Objet : Projet d'extension du Parc d'Activités Économiques du Bois du Teillay et création d'une voie de liaison entre la RD 92 et la RD93 – Porter à connaissance portant modification
Demande de renseignements complémentaires

N° cascade : PAC 35-2022-00267

Annexe 1 – Demande de compléments

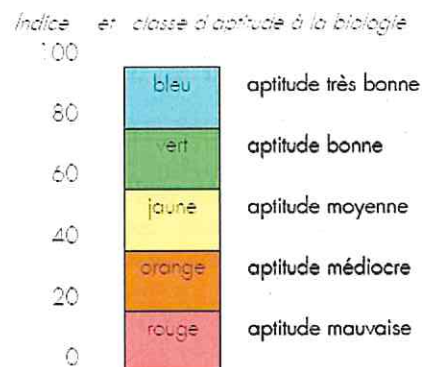
Cette affirmation est néanmoins à nuancer au regard du diaporama intitulé « Assainissement Eaux usées - Faisabilité » daté de mars 2021 (annexé au Bilan Annuel de Fonctionnement 2022), qui indique dans l'état initial « Constat de fonctionnement : perte non négligeable d'eau dans le sol, ce qui assure, pour une partie, l'absence de rejet estival. Conséquence : s'il y a des fuites dès le bassin 2, ancienne lagune, le traitement est alors incomplet. ». Cette mention ne figure ni dans l'étude d'impact, ni dans le porter à connaissance transmis, pourtant rédigé par le même bureau d'études.
